改善箇所説明図

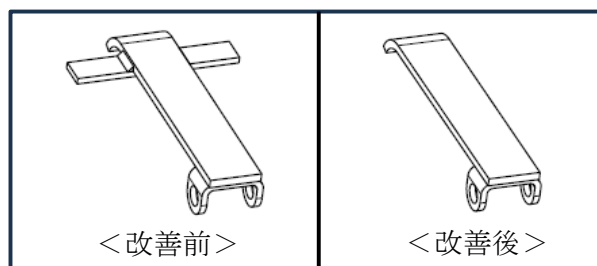
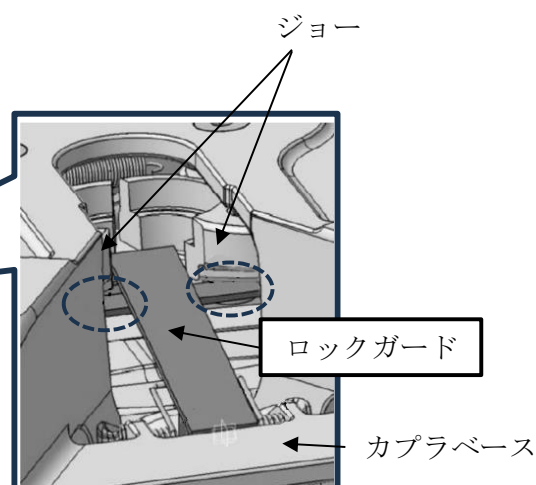
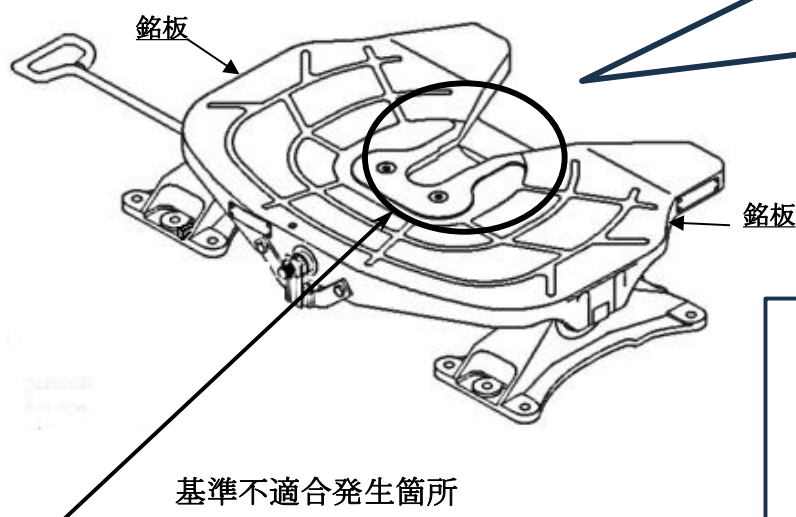
大型トラックの2軸式カップラにおいて、製造工程の作業性改善で設計変更したロックガード（誤連結防止部品）の形状が不適切なため、トラックとトレーラの高さが合っていない状態で連結操作を行うと、ロックガードが正しく作動せず誤連結状態となるとともに、インストルメントクラスターに「トレーラ連結完了」のメッセージが表示されることがある。そのため、目視による連結状態を確認しないまま使用を続けると、走行中にトラックとトレーラが分離するおそれがある。

全車両、ロックガードの形状を確認し、交換対象の場合はロックガードを対策品と交換し、ジョー上面とロックガードR部頂点を計測の上、必要に応じて調整する。なお、対策品に交換するまでの間、使用者へ連結操作時にトラックとトレーラの高さを合わせることを、および完了後に連結状態を目視確認することを周知する。

注： は、交換する部品を示す。

識別：連結装置左後方または右側方の銘板に白色ペイントを塗布する。
